PROVINCIA DI BRINDISI

PROVVEDIMENTO DIRIGENZIALE N. 29 DEL 24/03/2023

OGGETTO: VSE srl- Verifica di assoggettabilità a VIA per la realizzazione di un impianto agrovoltaiico della potenza pari a 6.930,88 kWp nel Comune di Brindisi (BR) e relativo impianto di rete per la connessione.

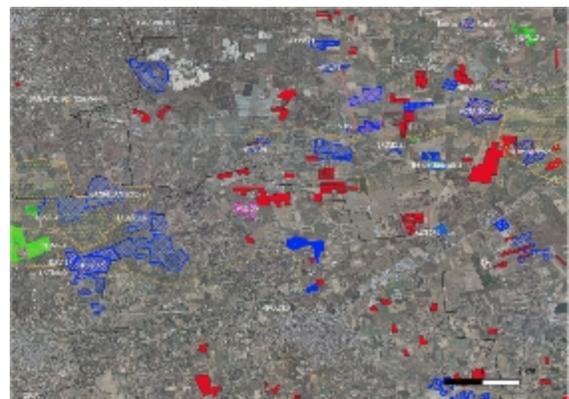
- il territorio della Provincia di Brindisi è interessato a far data dal 2019 da oltre n. 100 istanze volte alla realizzazione ed esercizio di impianti di produzione di energia elettrica da fonte rinnovabile, incluso agrivoltaico, su suolo agricolo;
- la potenza totale relativa a dette istanze nel complesso è pari a oltre 2000 MW per un'estensione areale complessiva pari a circa 2700 ha;
- gli impianti già installati (in **rosso**) e quelli per i quali è stata presentata istanza di autorizzazione (**blue**) risultano maggiormente e significativamente addensati nel Comune di Brindisi e nei Comuni ad esso limitrofi come si evince dalla rappresentazione cartografica di seguito riportata;

Più nello specifico l'area d'interesse del progetto in questione (evidenziato in magenta) è interessata da numerose iniziative di realizzazione di impianti di produzione da fonte rinnovabile incluso agrivoltaici pertanto appaiono condivisibili le criticità evidenziate da ARPA e dal Servizio Osservatorio e Pianificazione Paesaggistica in tema di impatti cumulativi.

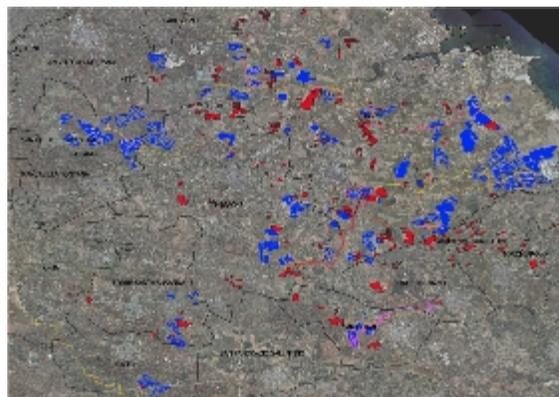
il progetto in questione è stato elaborato sì da consentire il passaggio delle macchine agricole in commercio tra le file dei pannelli;
